耐震改修において使用する減災協の工法に関する質問書

愛知建築地震災害軽減システム研究協議会にて評価している工法(参照:減災協HP及び木造住宅低コスト耐震補強の手引き等)についての疑問・質問をご記入ください。

Q41. 柱面が異なる場合の片側受材仕様について

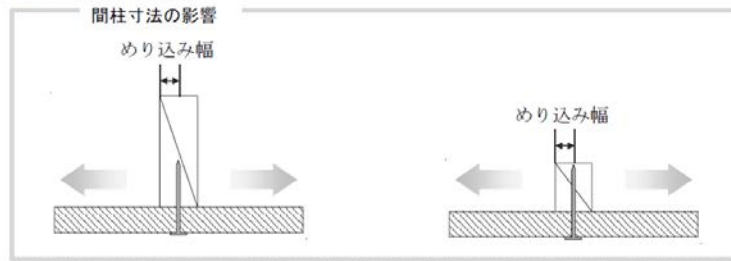
表題	裏棧の有効性について	記入日	令和5年2月20日
		工法番号	A-111とA-311
※質問内容について具体的に記入してください。			A-213又はA232
関係する資料等(ページ)			A-213とA413
関係する講習会等()			
質問① 1月27日に問い合わせした内容の続きです。			
前回の問い合わせ内容			
「A-111の補強で合板9mmの長尺ものを使用し、1枚で土台から梁まで張り込むことが出来れば、つなぎの裏棧はなしでも評価は5.2のままでもよろしいでしょうか？」			
この問い合わせには問題なしとの回答を頂きましたが、今回現場にて、別添図Aのように土台材が125×125と大きかったため、土台に合板を留めることが出来ず、土台部分のみ45×45の受け材を用いて真壁の納まりにしました。この工法で5.2kN/mとみなして問題ないでしょうか？			
質問② 別添図面Bについて			
丸太梁下の壁を図のように補強する際、梁補強105×105を用いて合板t=12を工法A-213のように補強した場合、上下あきのA-232と見なし、土壁は7割以上とみなすべきでしょうか？			
質問③			
1本の柱が著しく上部に傾いて施工されていたため、その柱に受け材45×45を添えて、柱1本分のみA-413真壁納まりとして施工しました。この場合の壁耐力は5.2kN/mか3.64kN/mのどちらで計算するべきでしょうか？			
名古屋市役所耐震化支援室に問い合わせしたところ、減災協に判断してもらうように指示を受けました。

柱径又は柱面の出入り寸法が異なるために、1 辺に受材を使用して合板を貼った場合、3 辺は大壁仕様に準じて合板が貼られているため、大壁仕様 (A-111 壁基準耐力 5.2kN/m) と同等と考えていいでしょうか?同等と考えられない場合は、評価シートのどのシートの壁基準耐力を適用するのが良いか。また、大壁仕様に間柱寸法の記載はなく、40×30 以上としても良いでしょうか。

質問① A 工法に床勝ち仕様の様な受材を介して面材を留め付ける仕様が真壁以外にないため、2023年版 Q&A の Q41 を参考に評価してください。

大壁の1辺に受材を用いた場合は、この辺は真壁同等とみて、全体としては真壁と大壁の評価値の小さい値をとる。

大壁の1辺に四方受材 (奥行 30×見付 40 以上を N75 以上@150 以下、又は N90 以上@200 以下で留め付け) を用いた場合は、真壁・大壁仕様の耐力・剛性のうちそれぞれ小さい値を用いる。また、間柱に小径 30×40 を用いることは試験を行っていないため不可とする。

壁基準耐力	壁基準剛性
大壁 A-111	5.2kN/m	<u>730kN/rad/m</u>
真壁 A-311	<u>5.0kN/m</u>	910kN/rad/m
大壁入隅部	<u>5.0kN/m</u>	<u>730kN/rad/m</u>

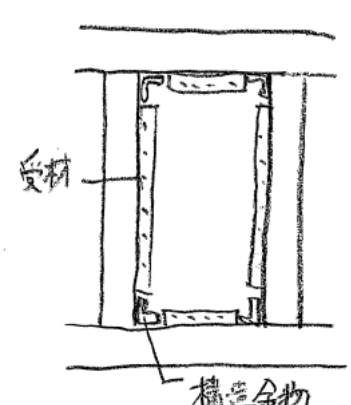
記入日	令和5年 3月 13日
表題	構造用合板評価シート	工法番号	A-433
※質問内容について具体的に記入してください。 関係する資料等(評価シートA-433) 部分開口 構造用合板補強工法 真壁「上下あき」裏棧なしで構造用合板評価シートA-433周囲釘ピッチ@100 になっていますが『大阪府耐震推進協議会 木造住宅耐震改修マニュアル』に記載されている注意事項(7)釘間隔により耐力を以下の式により修正することができる修正耐力＝標準耐力×(釘間隔／実際に打たれている釘間隔)ただし、釘間隔は 100mm より小さくしてはならない。の考え方より構造用合板評価シートA-433で 100÷150 の低減かけ基準耐力(4.16×0666)利用し耐震診断評価を行いたいです。また壁長 1000 を超える壁(1間)に対して使用可能かわせてご回答お願いします。

記入日	令和5年 3月 15日
・釘ピッチの変更について 減災協のA工法は、試験により評価しているため、仕様を変更した場合の計算式に当てはまるかは不明確です。 今後、大阪府の指針との対応について必要に応じて検討いたしますが、現状で減災協委員会での議論は行われていないことから今のところ不可と考えられます。			
・壁長の考え方について A工法の壁長さの考え方に関しては、2023年版手引きのP.23をご確認ください。
